誤記のお詫びと訂正

同梱の取扱説明書において記載内容の一部に誤りが記載されていることが判明いたしました。
ご迷惑おかけいたしますことを深くお詫びいたしますとともに、訂正のご案内を申し上げます。

地図色切り替えタイミング設定の操作手順

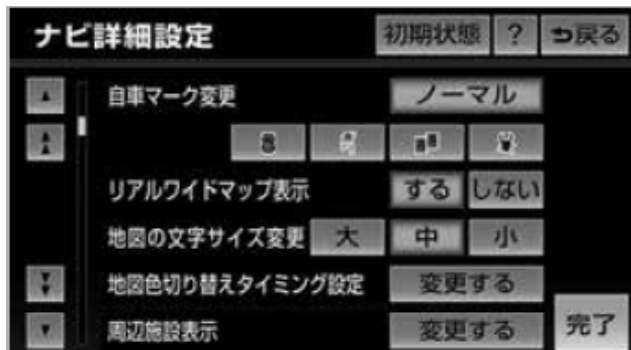
記載不備

取扱説明書には本機能に関する記載がありません。恐れ入りますが、操作手順は下記をご覧くださいようお願い申し上げます。

1 **MENU** (画面外)を押す。

2 **設定・編集**

3 **ナビ詳細設定**

4 **地図表示設定**

5 地図色切り替えタイミング設定の**変更する**にタッチ。

6 **時刻連動**・**イルミ連動**・**強制昼画**のいずれかを選択します。
